# 使用済セシウム吸着塔一時保管施設（第三施設）の変更 に係る実施計画変更認可申請について（補足説明資料）

2022年11月17日

# 1. 実施計画の変更目的及び申請範囲

本申請は、使用済セシウム吸着塔一時保管施設（第三施設）のうち、HIC格納用ボックスカルバート192基分を増設することでHIC保管容量を確保し、ALPSの安定運転に資する事を目的としている。

### 3 - 2. 使用済セシウム吸着塔一時保管施設（第三施設）概略図

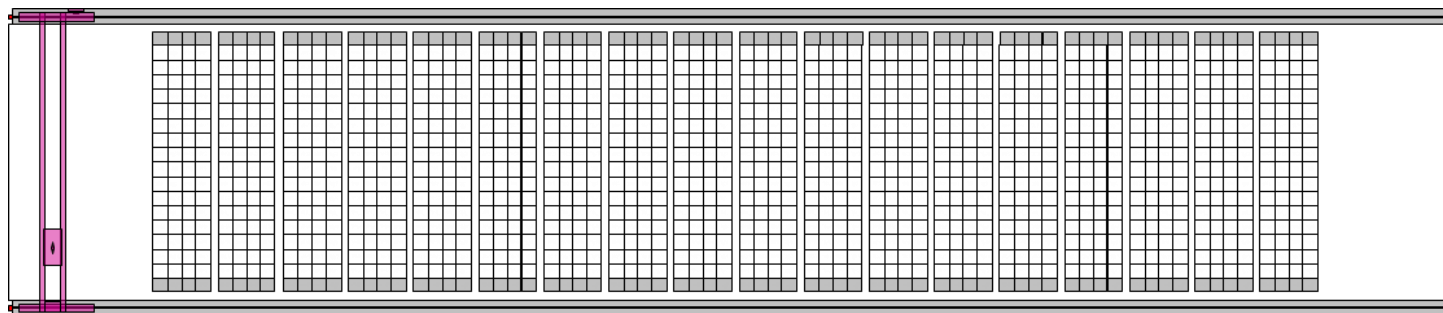
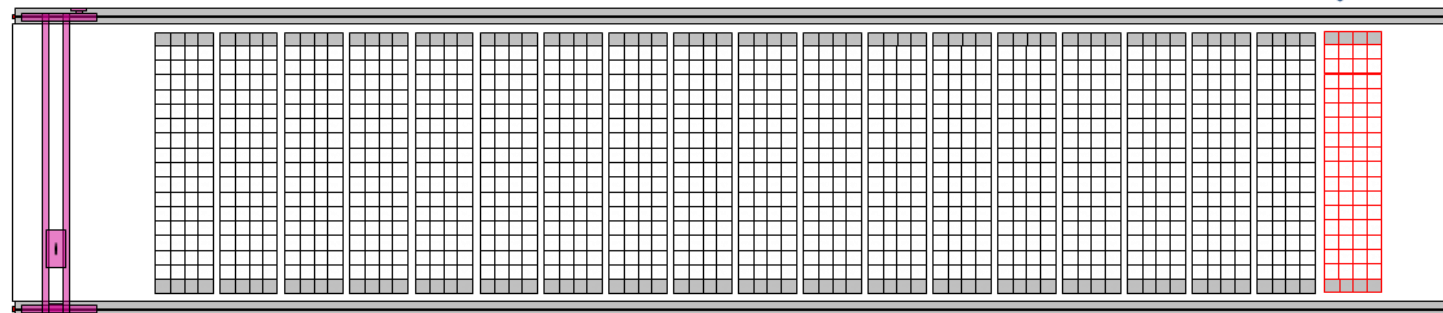
- HIC格納用ボックスカルバート192基分を増設することでHIC保管容量は3,648基となる。

HIC192基分用

主要設備概要図

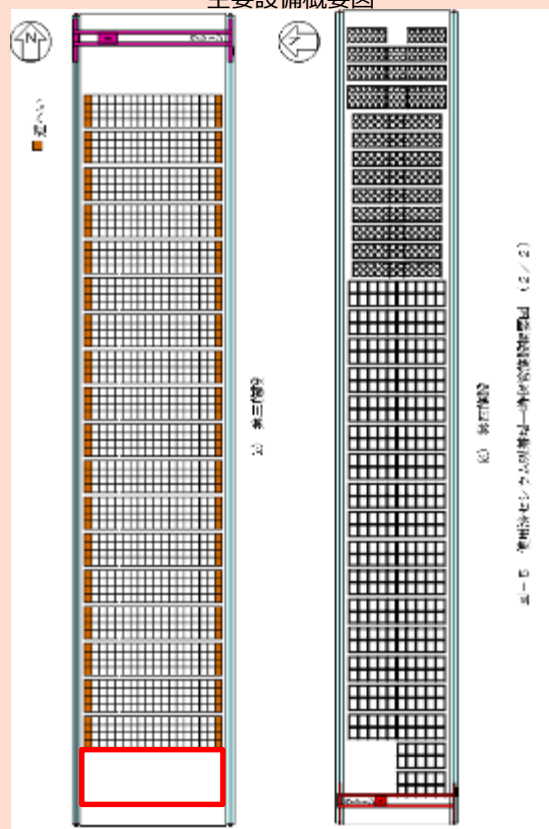
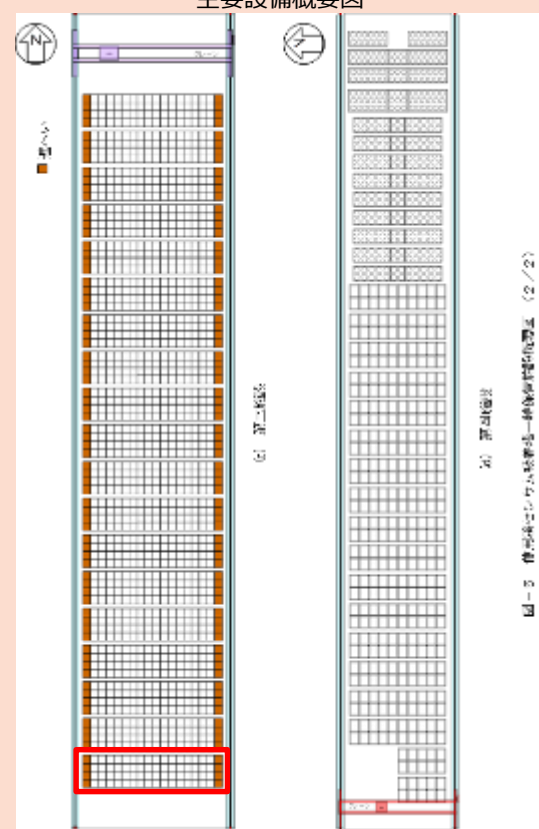
#### 添付資料 - 2

図1 第三施設概要

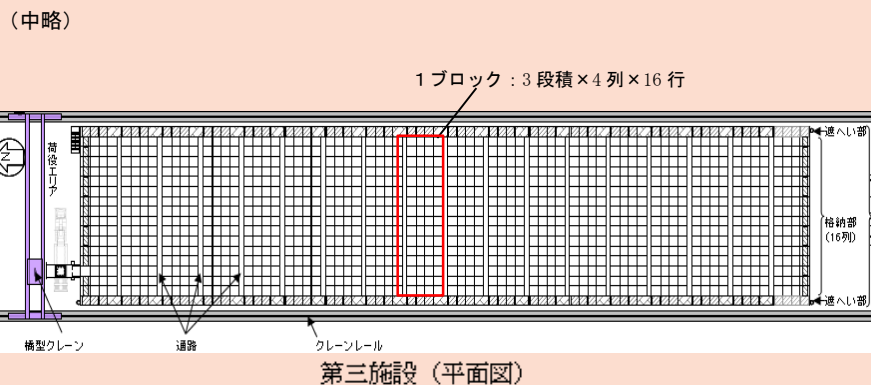
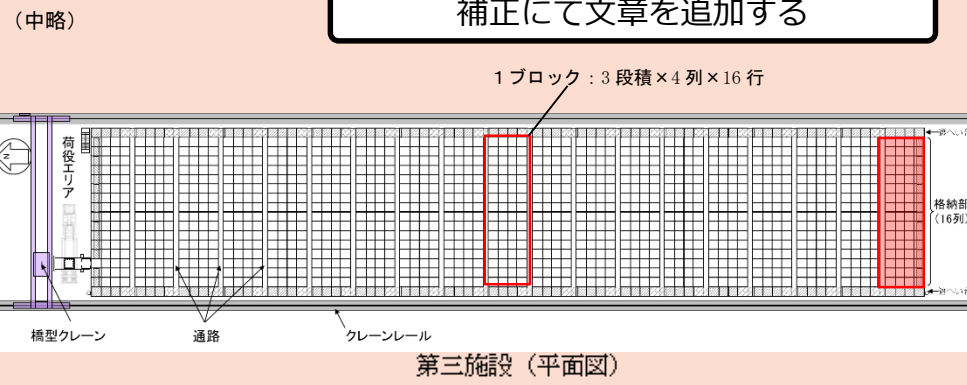
2.基本設計  
2.1設計概要  
本施設はHICを取扱うための橋形クレーン、遮へい機能を有する蓋付きコンクリート製ボックスカルバート等により構成し、本施設におけるHICの貯蔵体数は3456基（3段積×4列×16行×18ブロック）とする(図1)。

2.基本設計  
2.1設計概要  
本施設はHICを取扱うための橋形クレーン、遮へい機能を有する蓋付きコンクリート製ボックスカルバート等により構成し、本施設におけるHICの貯蔵体数は3648基（3段積×4列×16行×19ブロック）とする(図1)。  
なお、万一のHIC落下破損による漏えい時にHICを移設して漏えい物の回収等を行えるよう、十分な移設スペースを第二施設及び第三施設に確保する。

図7 漏えい検出器設置図

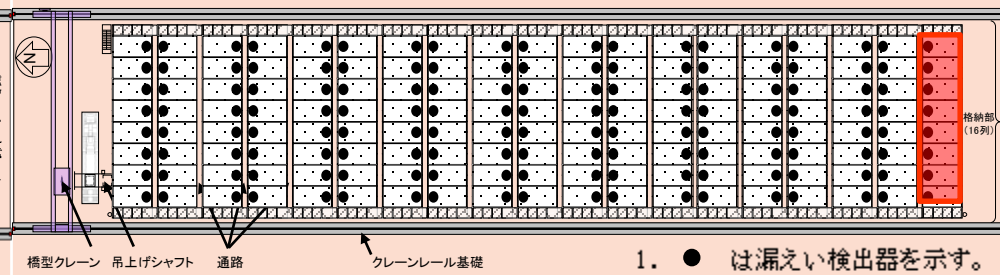
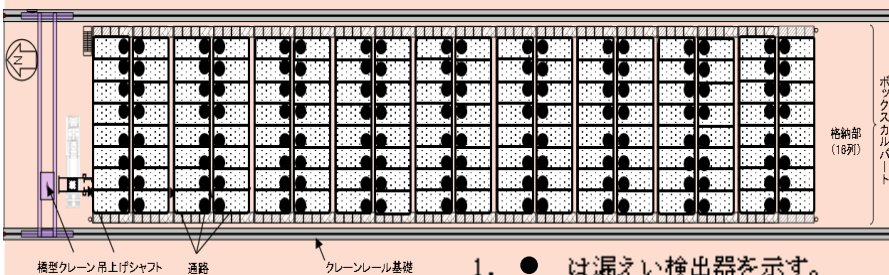
漏えい検出器未設置のエリアについては、底部に漏えい物の流れ込みがないことを容易に確認できるように、ボックスカルバート連結範囲(図12参照)ごとに偏りなく選んだ4ヶ所を空き運用として漏えいの有無を確認する。連結範囲ごとに格納開始から1ヶ月ごとに1回(4ヶ所、以下同じ)、格納完了後の1ヶ月以内に1回、以後3ヶ月以内ごとに1回の確認を行う。

(記載の削除)

図10 ボックスカルバート概要図

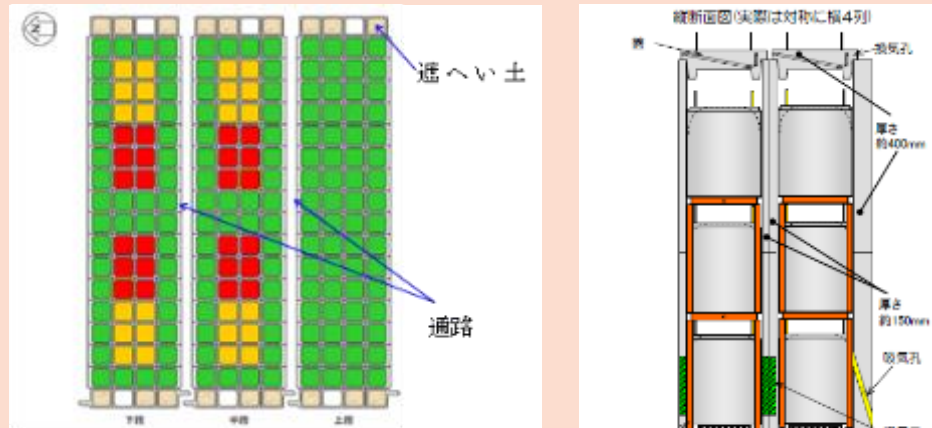
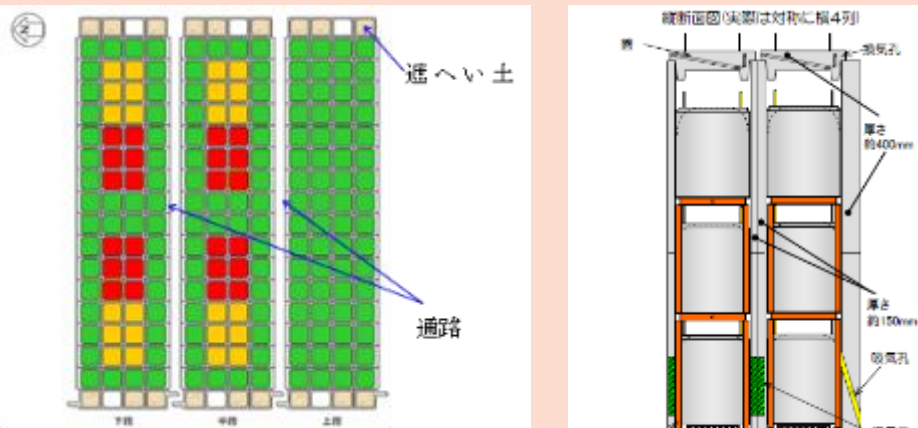
- : 0~450mSv/hのHIC格納エリア (評価モデルは470mSv/h)
- : 0~100mSv/hのHIC格納エリア (評価モデルは120mSv/h)
- : 0~20mSv/hのHIC格納エリア (評価モデルは28mSv/h)

- : 0~450mSv/hのHIC格納エリア (評価モデルは470mSv/h)
- : 0~100mSv/hのHIC格納エリア (評価モデルは120mSv/h)
- : 0~15mSv/hのHIC格納エリア (評価モデルは21mSv/h)

↑緑エリアの制限値を変更しない。  
(補正で反映)

## 8. 漏えい物の回収対応について

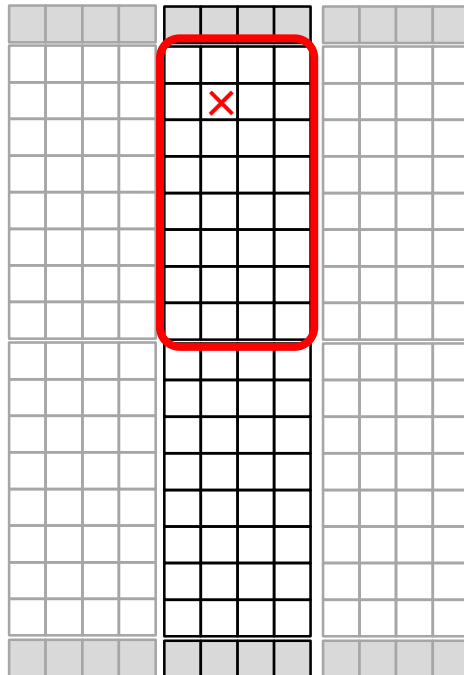
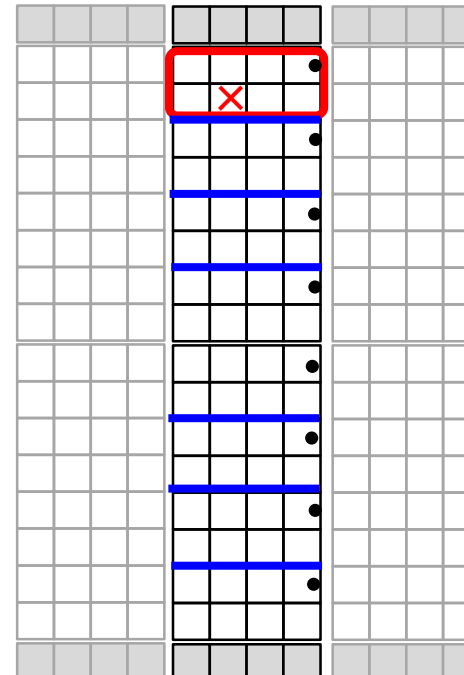
隣り合うボックスカルバート(BC)との仕切が低く、漏えい検出器が無かったため、漏えい状況確認のためにはBC群1つに格納する最大96基(8[縦]×4[横]×3[段])の確認が必要。

このため、最大HIC基数(96基)の移設スペースを確保することとしていた。

BC群の内部をパーティションプレートでかさ上げし、各グルーピングに漏えい検出器を設置したため、漏えい状況確認は最大24基(2[縦]×4[横]×3[段])の確認で実施可能。また、従前の運用を踏まえ、漏えい範囲の確認方法を確立。

このため、9基の移設スペースがあれば漏えい物の回収対応が可能。
